A Hérouville St Clair, le 18 septembre 2020

OBJET : Enquête publique - Projet de réalisation du Parc photovoltaïque de la Mine sur le territoire de la commune de Soumont-Saint-Quentin

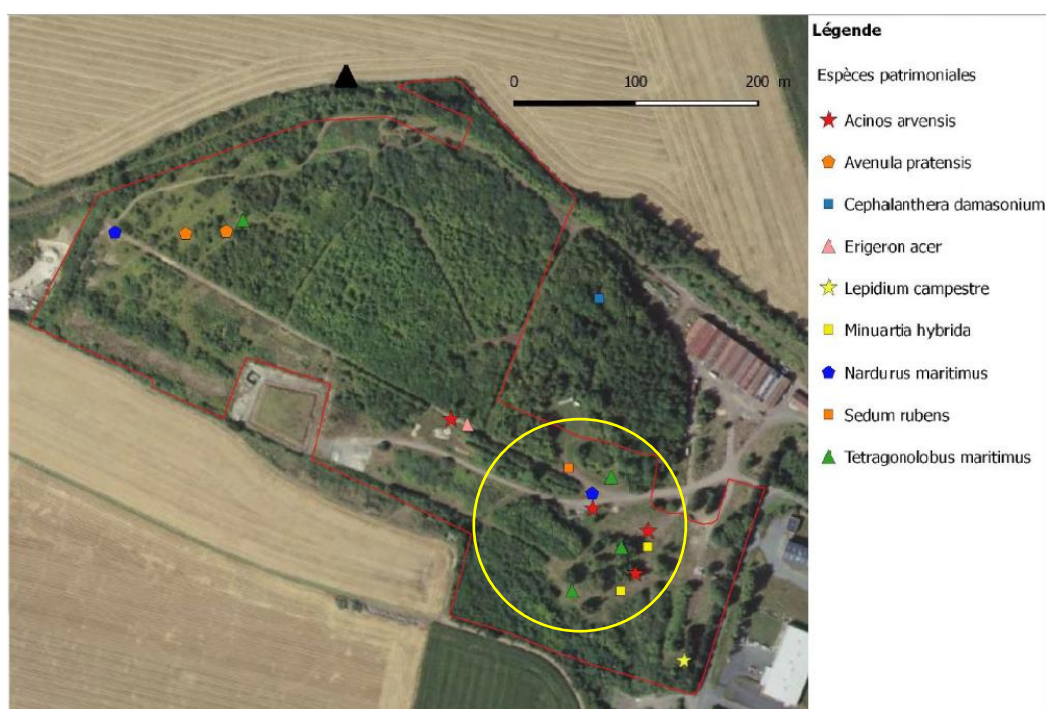
Le maître d'ouvrage considère que le déboisement « *n'aura pas de conséquence majeure sur l'environnement* » compte tenu de la conservation d'une partie des boisements au centre du site, ainsi que du maintien d'un boisement au nord-est qui « *permettrait la continuation des nidifications des oiseaux les plus forestiers* ». Le maintien de ces boisements constitue la seule mesure destinée à réduire l'impact du défrichement sur l'avifaune protégée. (*Doc 08 - Etude d'impact sur l'environnement et la santé, 3. Impacts et mesures liés à la phase chantier, 3-5 Impact du défrichement 3-5b, Cas du projet photovoltaïque de la Mine, p. 160*)

L'implantation du parc induit la dégradation de l'habitat naturel de l'avifaune présente sur le site ; le déboisement de 8,6 ha de surfaces boisées entraînera logiquement une diminution drastique de la capacité d'accueil de cet habitat et donc une perte nette d'une biodiversité protégée.

**La réduction des impacts du projet sur l'avifaune protégée est nécessaire et nécessite la redéfinition des mesures ERC adéquates.**

Carte des espèces rares à très rares, Etude d'impact sur l'environnement et la santé, p. 261

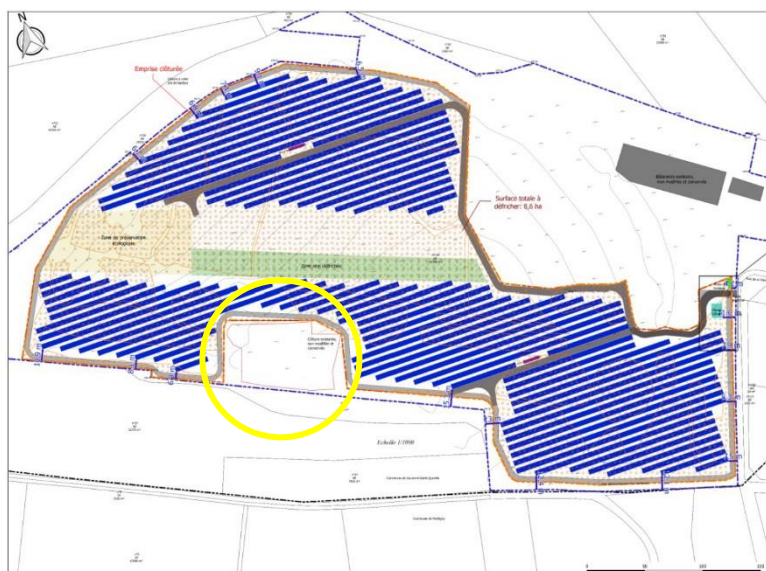
La friche sèche est un secteur d'enjeux prioritaires en termes d'habitats naturels et de flore. L'étude écologique relève que ce milieu abrite une richesse spécifique avec pas moins de 85 taxons observés dont de nombreuses espèces peu communes. La carte identifiant les espèces rares à très rares présentes sur la zone d'implantation potentielle révèle que la plupart d'entre elles se concentrent sur la friche sèche.

En dépit de ces enjeux identifiés, la totalité de la friche sèche (10 000 m<sup>2</sup>) sera couverte par l'implantation des panneaux solaires.

La MRAe relève dans son avis que « Le manque de recul sur les impacts environnementaux causés par les parcs photovoltaïques au sol ne permet pas d'affirmer que cette friche pourra être conservée. La flore patrimoniale présente sur cette zone souffrira vraisemblablement d'un manque d'ensoleillement du fait de l'implantation des panneaux. »

La MRAe recommande expressément « *d'étudier les ajustements pouvant être apportés au projet qui permettraient de limiter son impact sur la friche sèche située dans la partie sud-est de la zone d'implantation* ». Elle suggère par exemple « *la conservation sous forme de trouée et la réduction de l'emprise du projet sur le milieu de la friche* ».

Ces recommandations n'ont pas été suivies d'effets. Dans son mémoire en réponse à l'avis de la MRAe, le maître d'ouvrage réduit l'intérêt de la friche à la seule présence de la Minuartia Hybride, et affirme, à l'inverse de la MRAe, que « *ce type de végétation [peut] s'accommoder de ce genre d'installation* ». Aucune mesure visant à éviter ou réduire l'impact du projet sur le milieu n'est clairement envisagée.

**Au regard de l'intérêt écologique de la friche sèche, des mesures précises, concrètes et détaillées d'évitement ou de réduction de l'impact du projet sur le milieu, doivent expressément être prises par le maître d'ouvrage.**
